Memo

Datum: 5 april 2018
Betreft: addendum vergunningsaanvraag Waterwet WTC gebouw te Amsterdam
Uw adviseur: ing. E.J. Loots (06-53392188)
Ons projectnummer: 10770316M.2
Versie: 1
Uw referentie: WN2017-004326

1 Beschouwing WKO

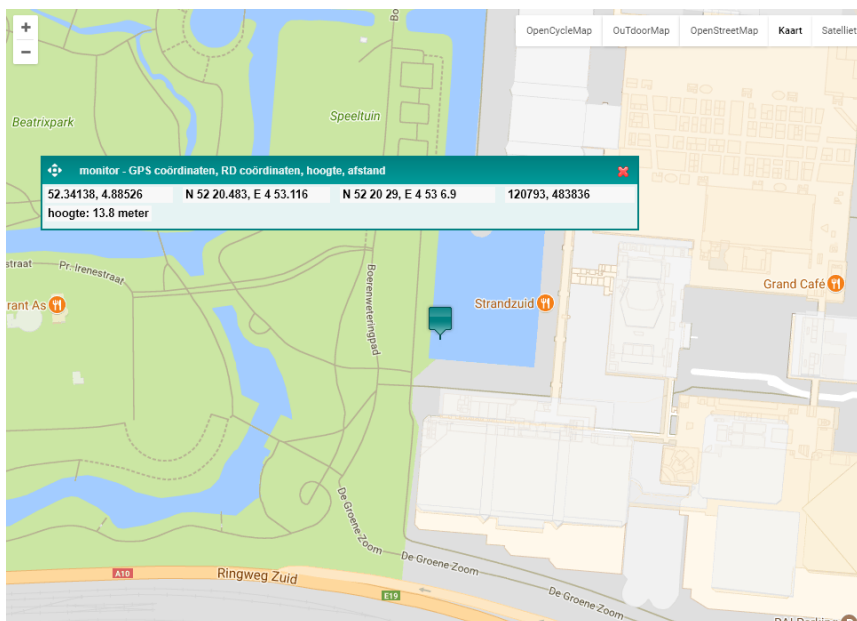
Het bemalingsadvies concludeert een verlies van 10% bij het WKO systeem van Akzo Nobel, bij omgevingsdienst Noordzeekanaal gebied zijn de eigenschappen van het WKO systeem nagevraagd om de berekening nauwkeuriger uit te kunnen voeren. Hieruit blijkt:

- Filterdiepte 100 tot 170 m minus maaiveld;
- Thermische invloedstraal 200 m;
- Debiet 350 m³/uur

Op basis van de verkregen informatie is geconcludeerd dat de effect berekening herzien moet worden. Dit omdat de WKO installatie is afgesteld onder Formatie van Waalre (kleiige eenheid), dit betekent dat er sprake is van een scheidende laag tussen de spanningsbemaling en de WKO installatie. Het grondwatermodel verwacht onder de Formatie van Waalre een grondwaterverhang richting Schiphol, dit verhang is ingeschat op circa 1:15000. Tijdens de bemaling neemt dit verhang toe naar 1:8500. Bij een k-waarde van 35 m/dag (en porositeit 0.25) is er van nature 0.009 m/dag grondwaterstroming, tijdens de bemaling neemt dit toe naar 0.0165 m/dag, het effect van de bemaling is 0.0075 m/dag additionele grondwaterstroming richting Schiphol. Na een jaar bemaling en een thermische retardatie van 2 is de verplaatsing van bodemenergie gelijk aan 1,4 m. Bij een thermische straal van 200 m is het ingeschatte verlies van de WKO installatie gelijk aan $1,4/200 = 0,7\%$. Geconcludeerd wordt een verwaarloosbaar effect, monitoring niet vereist.
